**Avis délibéré**  
**de la Mission régionale d'autorité environnementale**  
**Provence-Alpes-Côte d'Azur**

**sur le projet de parc photovoltaïque au sol au lieu-dit "Les  
Quatre Fermes" à Barjols (83) et sur la révision à objet unique  
n°1 du PLU liée à ce projet**

**N° MRAe**  
**2023APPACA12/3340**  
**2023APACA11/3365**

Avis du 28 février 2023 sur le projet de parc photovoltaïque au sol au lieu-dit "Les Quatre Fermes" à Barjols (83) et sur la révision à objet unique n°1 du PLU liée à ce projet

Figure 2: Localisation du site, objet de la RAOU n°1 - Source : Rapport de présentation PLU

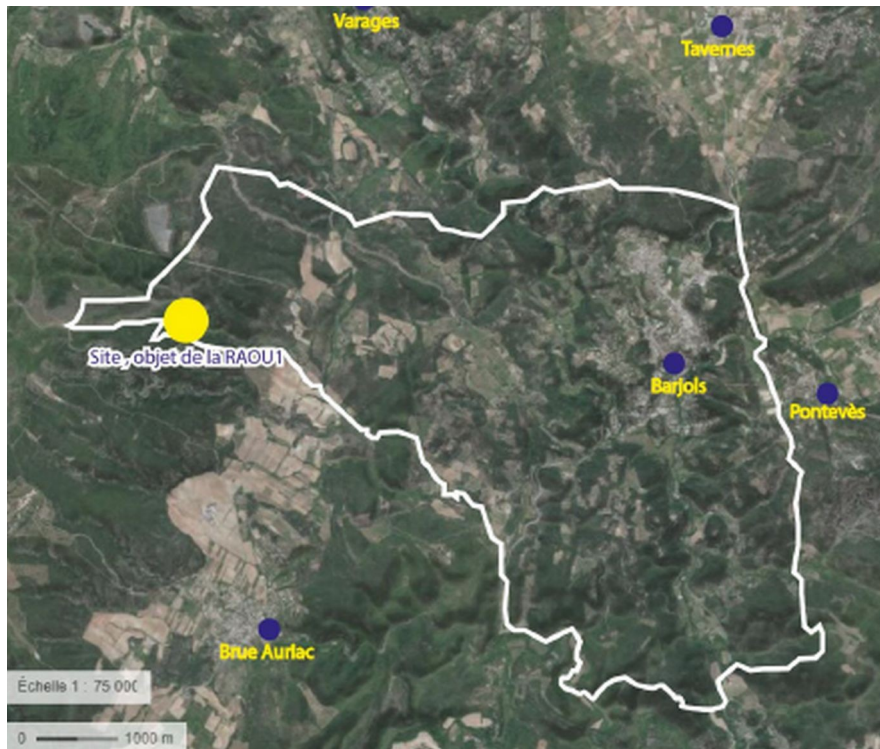
La MRAe note que les surfaces (défrichement et OLD) diffèrent entre le dossier de révision du PLU et l'étude d'impact .

**La MRAe recommande de préciser et de mettre en cohérence les superficies du défrichement et des obligations légales de débroussaillage (OLD) dans le dossier du RAOU n°1 du PLU avec la demande de défrichement et l'étude d'impact du projet.**

Figure 3 : Localisation de l'accès au parc photovoltaïque - Source : Étude d'impact du projet

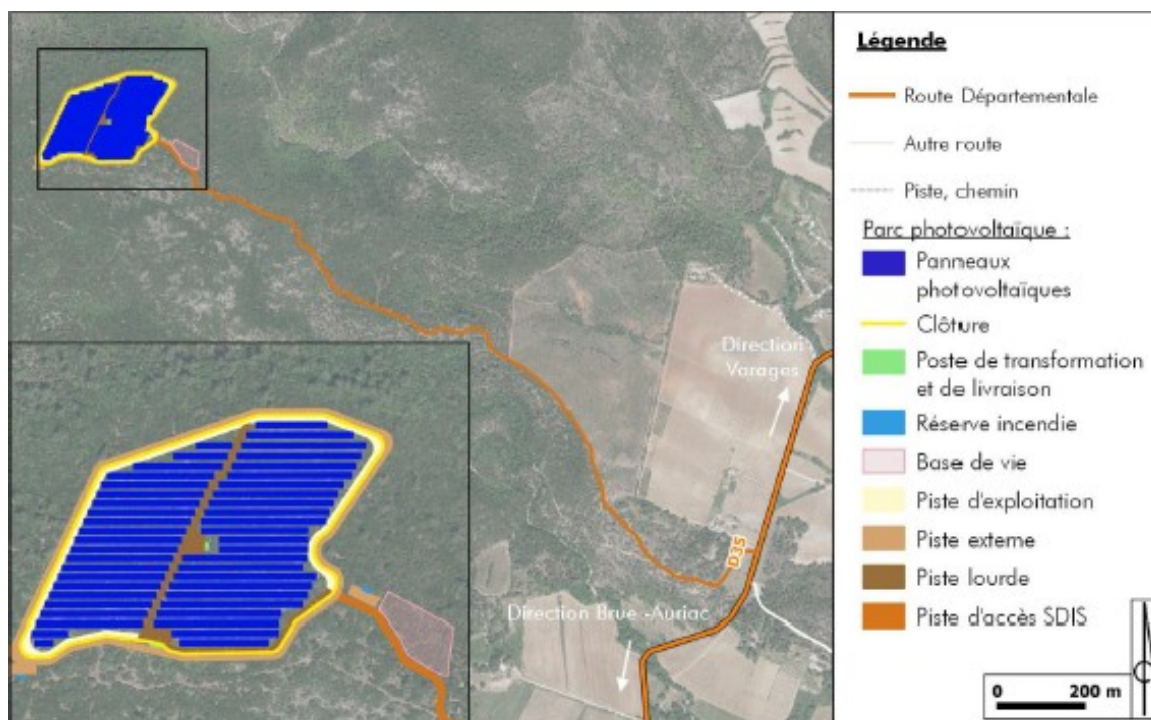
D'après l'étude d'impact, basée sur une pré-étude fournie par ENEDIS, le raccordement prévisionnel se fera directement sur une ligne aérienne HTA d'ENEDIS, à environ 3,3 km au sud, sur la commune de Brue-Auriac. Le réseau de raccordement enterré suivra préférentiellement les voies routières existantes et sera raccordé à la ligne aérienne par le biais d'un poste électrique. L'étude indique que « les modalités de raccordement au réseau public ainsi que le tracé seront établis par ENEDIS après obtention du permis de construire, comme l'exige la réglementation actuelle ». Si l'accès au site depuis la RD35 est prise en compte dans la zone d'implantation du projet, le raccordement jusqu'au poste source n'est pas analysé.

**La MRAe recommande d'intégrer, dans le périmètre retenu pour l'analyse des impacts du projet, le tracé du raccordement au poste-source ENEDIS qui fait partie intégrante du projet.**
